單元 05 · AI 繪圖修正

用對話修正 AI 繪圖：CMOS 邏輯閘案例

南臺科技大學商管學院 · AI Agent 實作講義 · 單元 05
姓名：_____　班級：_____　日期：_____

第 01 版　有錯誤　把右上角的小符號誤認為二極體，畫成一個不相連的二極體。

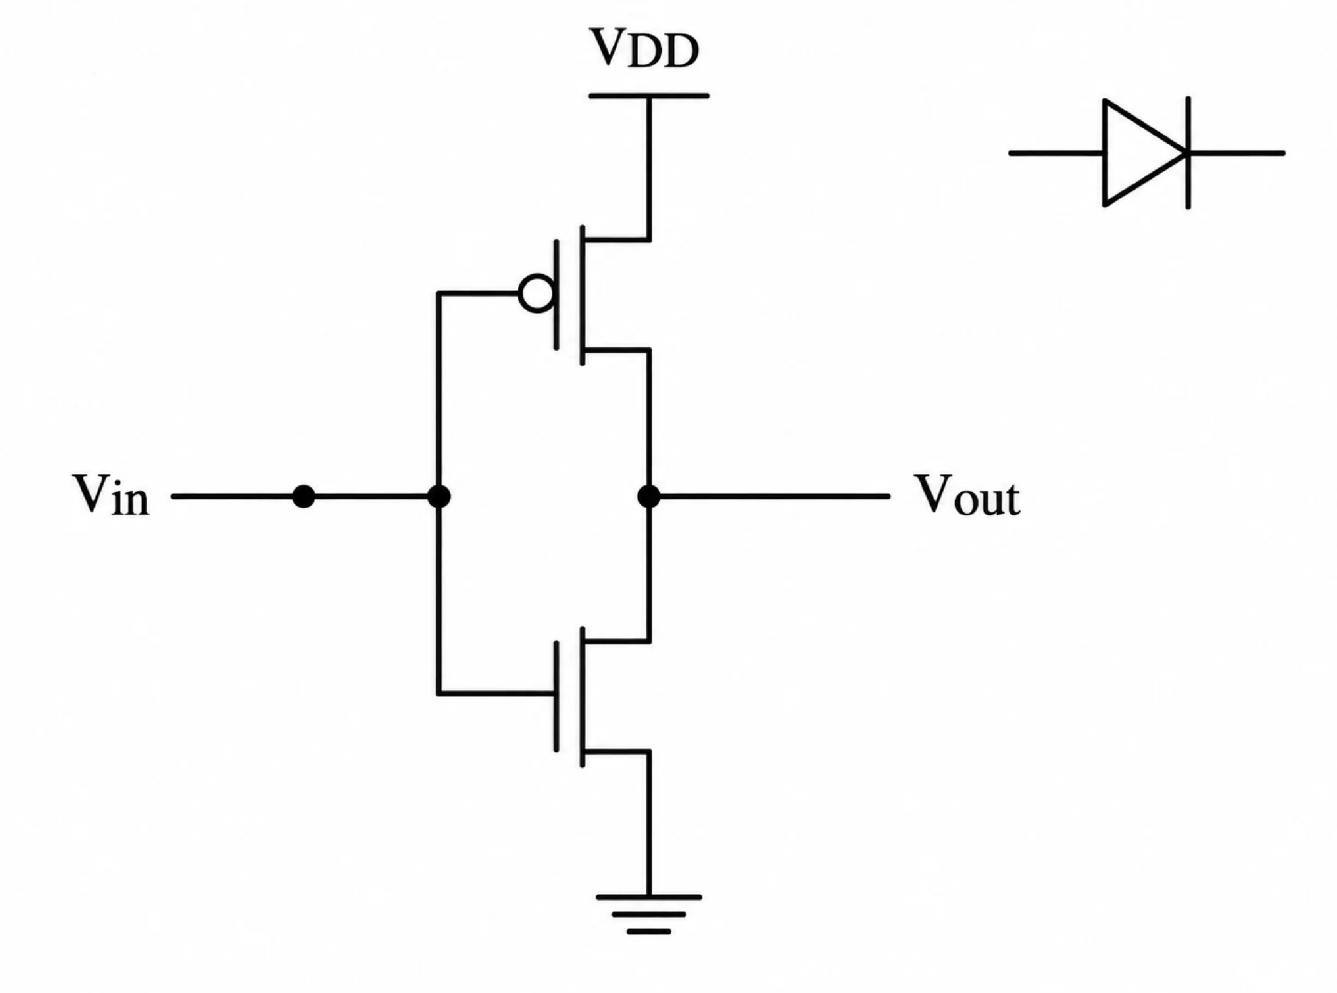
① 被誤畫成二極體：其實是反相器符號

那個看起來像二極體的符號是反相器。請重畫，並在圖中加上真值表。

紅色標記　對應的修正：「那個看起來像二極體的符號是反相器。請重畫，並在圖中加上真值表。」

第 04 版　有錯誤　初版 NAND：串聯 NMOS 的中點多畫了一個圓點，分支接點的圓點卻漏畫。

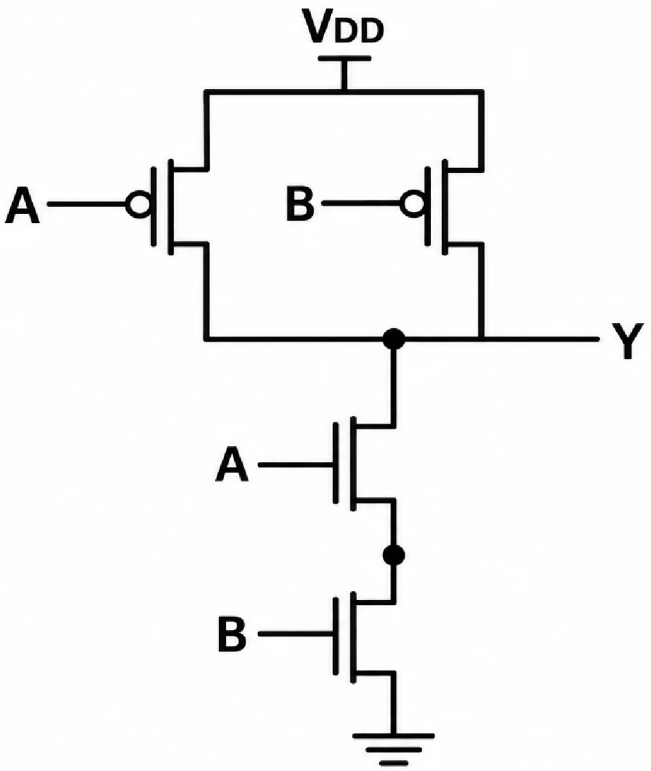
① 多餘圓點：這裡只有兩條線相接

② 漏畫圓點：VDD 分支（三條線交會）

③ 漏畫圓點：右側 PMOS 接到輸出 Y

紅色標記 對應的修正：「請修正這張圖。只有三條或更多導線交會的分支接點才要畫實心圓點。」

第 05 版　過渡版本　移除串聯中點的多餘圓點，但分支接點仍有遺漏。

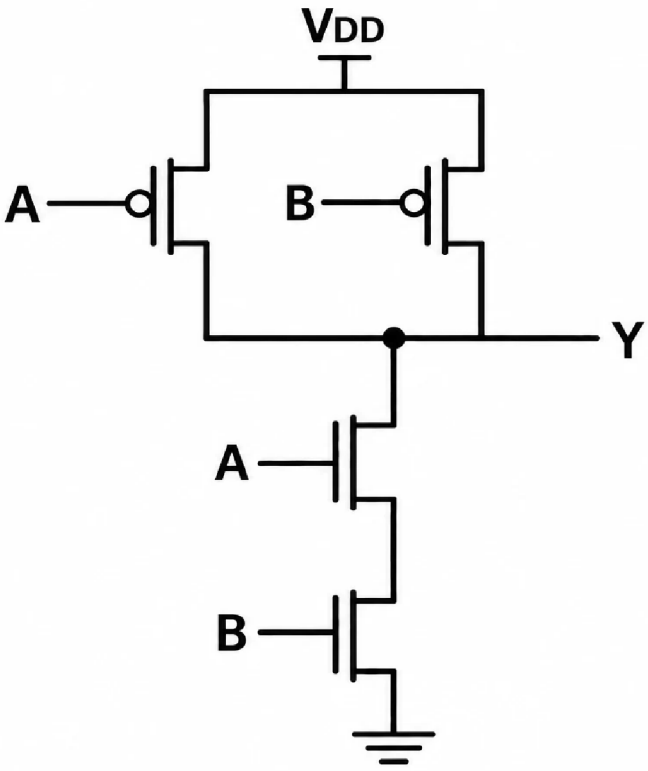
① 使用者截圖指出的漏點：右側 PMOS 接到輸出 Y

② 同樣漏畫，這次沒被指出，到第 08 版才補上：VDD 分支

紅色標記 對應的修正：「你還漏了一個接點圓點。」（附上局部截圖）

第 07 版　過渡版本　完整重畫，但 VDD 分支與右側 PMOS 接到輸出的兩個圓點仍然漏畫。

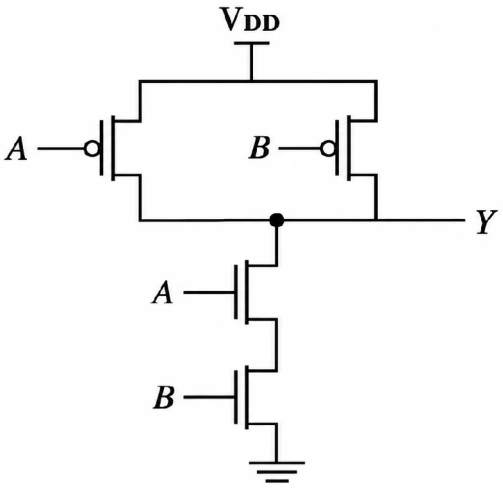
① 漏畫圓點：VDD 分支

② 漏畫圓點：右側 PMOS 接到輸出 Y

AI 回覆「已經補上」，但第 07 版其實還漏了兩個圓點。每一版都要看圖本身，不能只看回覆文字。

紅色標記 對應的修正：「請重畫這張圖，把漏掉的接點圓點補上。」

第 08 版　過渡版本　三個分支接點的圓點都已補齊。

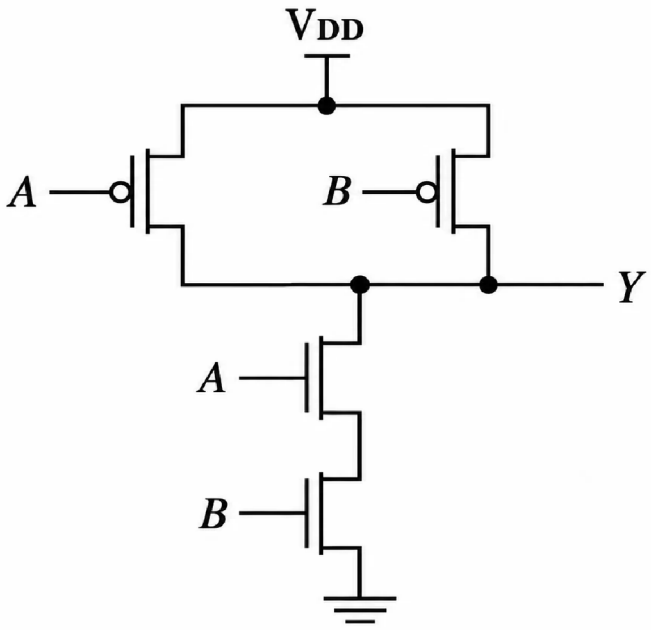
① 要改寫的布林式：¬(A AND B) 改成上橫線表示法

紅色標記　對應的修正：「請改用另一種符號表示布林運算式。」

第 10 版　有錯誤　兩個反相器的輸出被一條導線接在一起，等於短路。

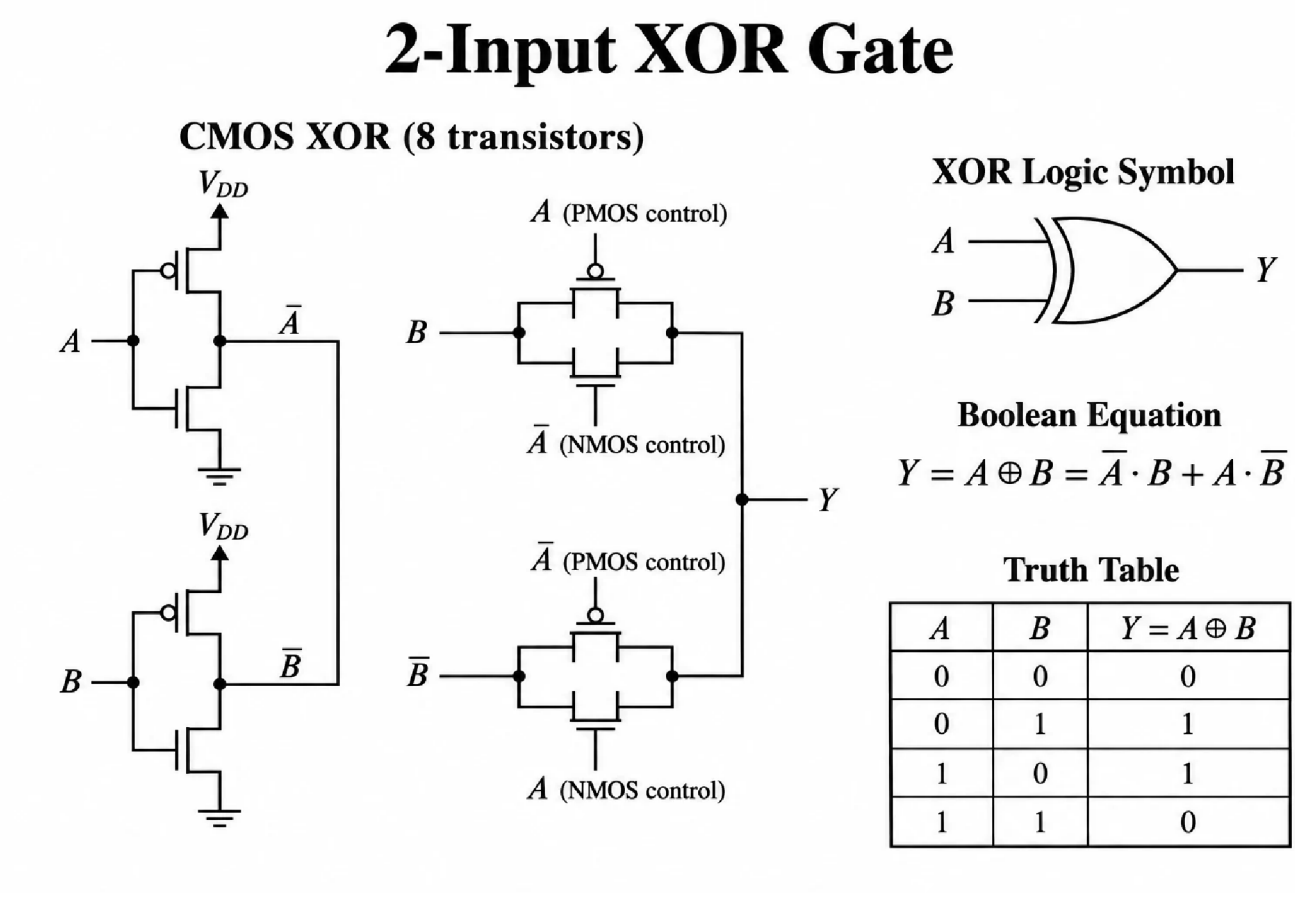
① 這條線把 Ā 與 B̄ 兩個輸出接在一起（短路）

第一版把兩個反相器的輸出錯接在一起。我會修正，讓 $\overline{A}$ 與 $\overline{B}$ 維持兩個獨立訊號。

第 11 版　過渡版本　反相器輸出已分開，但傳輸閘電晶體的線條仍有畫過頭的地方。

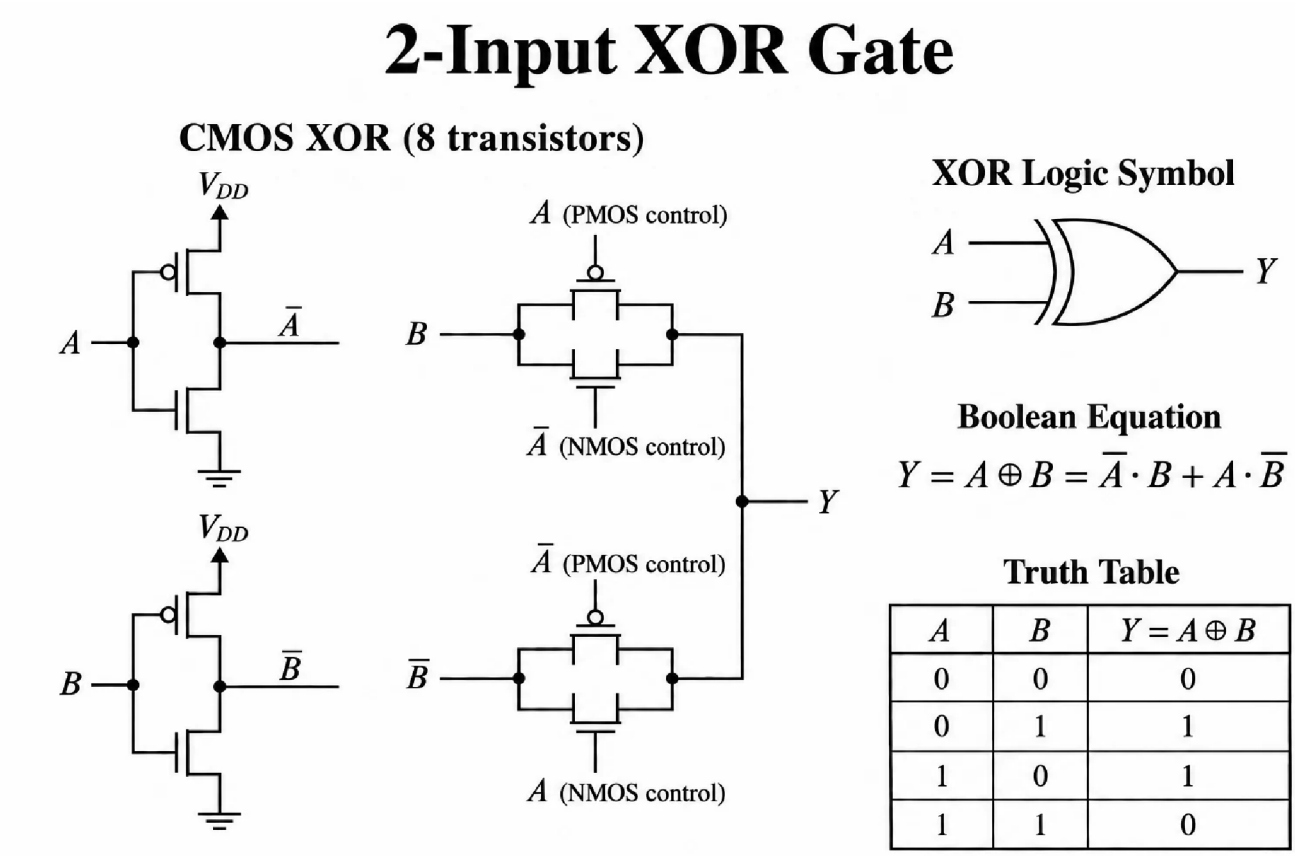
① 傳輸閘電晶體的引線超出通道線

紅色標記　對應的修正：「這幾個地方的線條畫過頭了。」（附上局部截圖）

我會移除傳輸閘電晶體符號中超出通道線的多餘線段。

第 13 版　有錯誤　上拉網路的四顆 PMOS 被畫成全部並聯，電路功能錯誤。

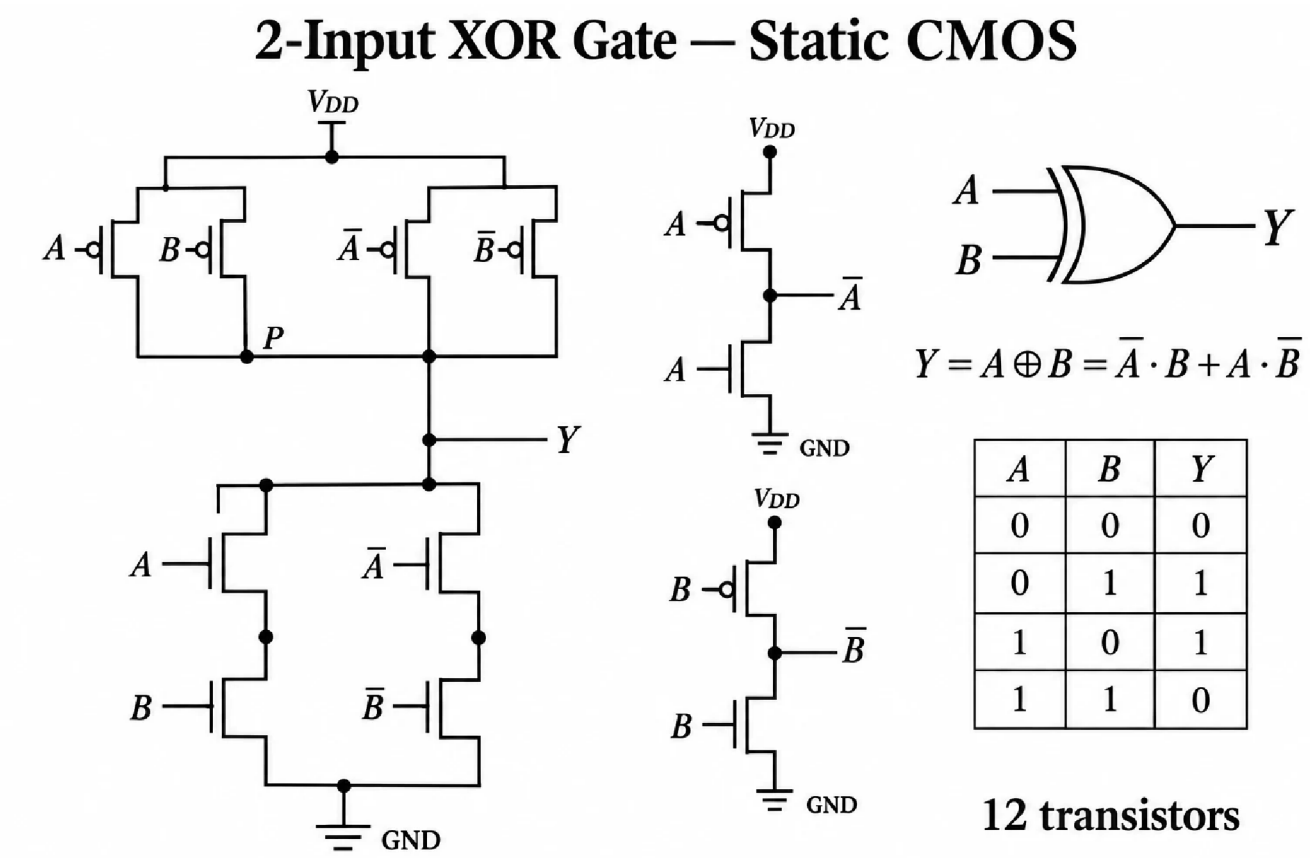
① 四顆 PMOS 被畫成全部並聯；應該是兩組並聯再串聯

② 多餘圓點：NMOS 串聯點只有兩條線

③ 多餘圓點：電源線的端點不是分支

④ 沒有用到的線頭

上拉網路需要修正：兩組並聯的 PMOS 必須再串聯起來。我也會移除 NMOS 串聯點上不該有的圓點。

第 14 版　過渡版本　主電路的 PMOS 網路已改正；輸入反相器沒接好，圓點也還不完整。

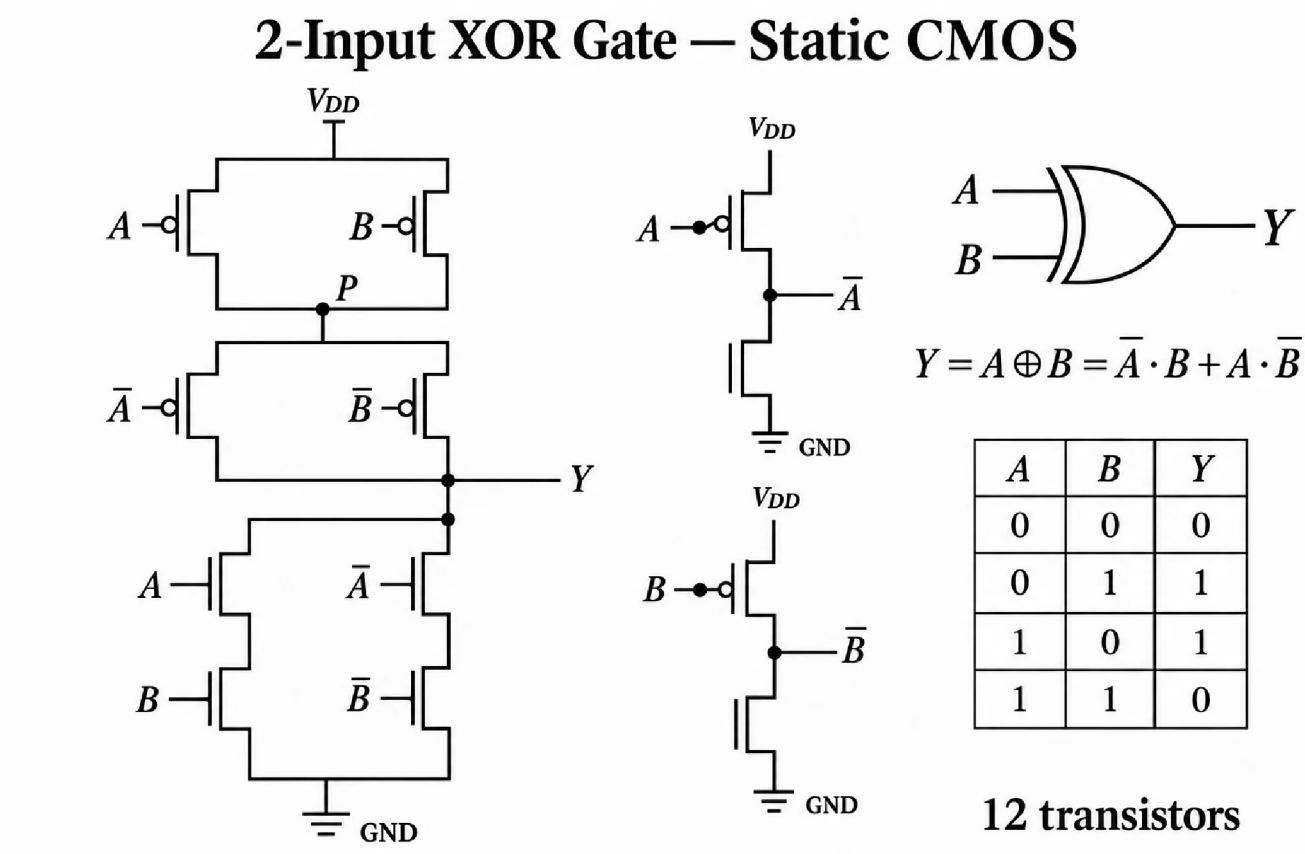
① 反相器沒接好：輸入只接到 PMOS，NMOS 的閘極沒有接

② 漏畫圓點：VDD、P 節點下方與 GND 的分支

主電路已經正確。接下來把兩個輸入反相器接好：每個輸入都要同時接到兩顆電晶體的閘極，並修正其餘圓點。

第 15 版　過渡版本　輸入反相器的接線已修正；P 節點下方仍漏一個圓點。

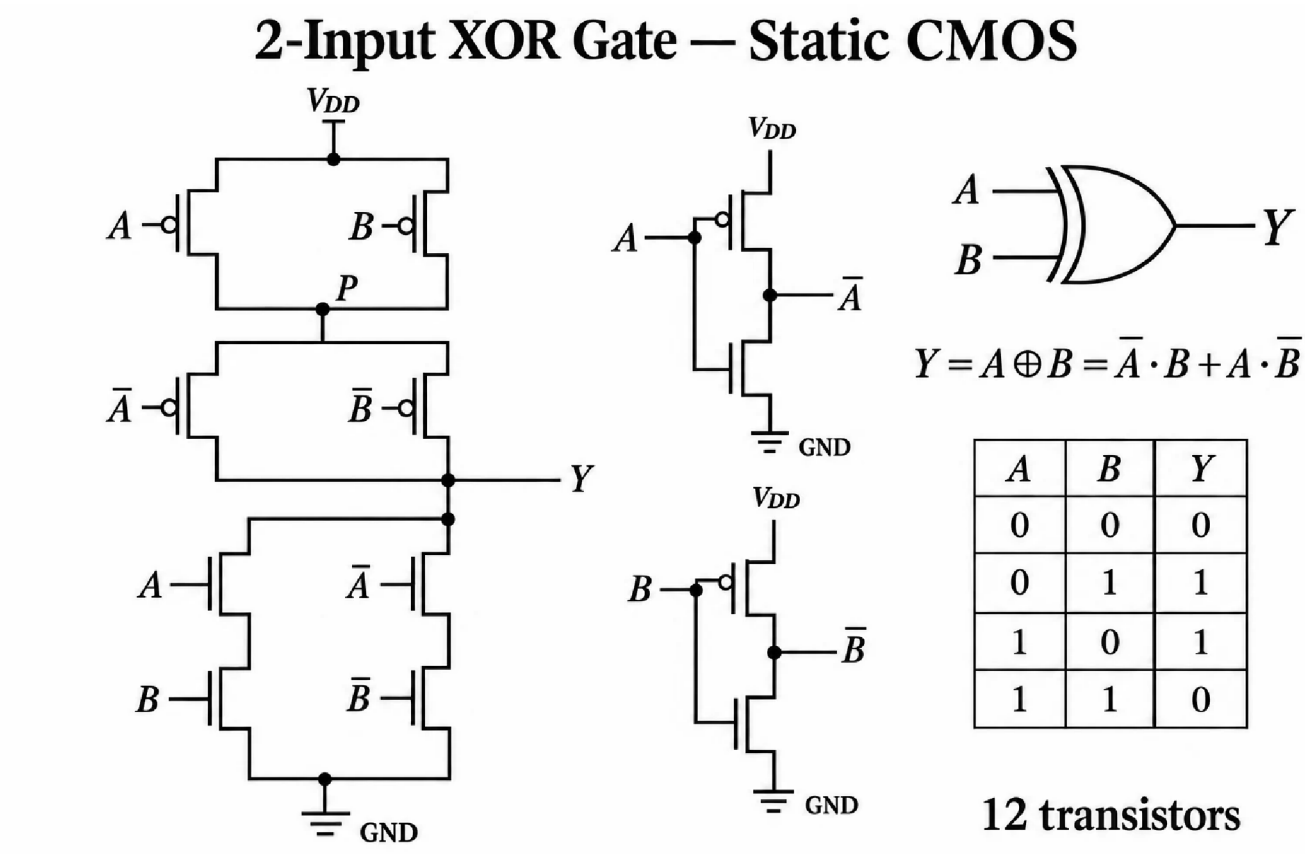
① 漏畫圓點：P 節點下方的分支

圖片已更新反相器的閘極連線，並補上電源與接地的接點圓點。
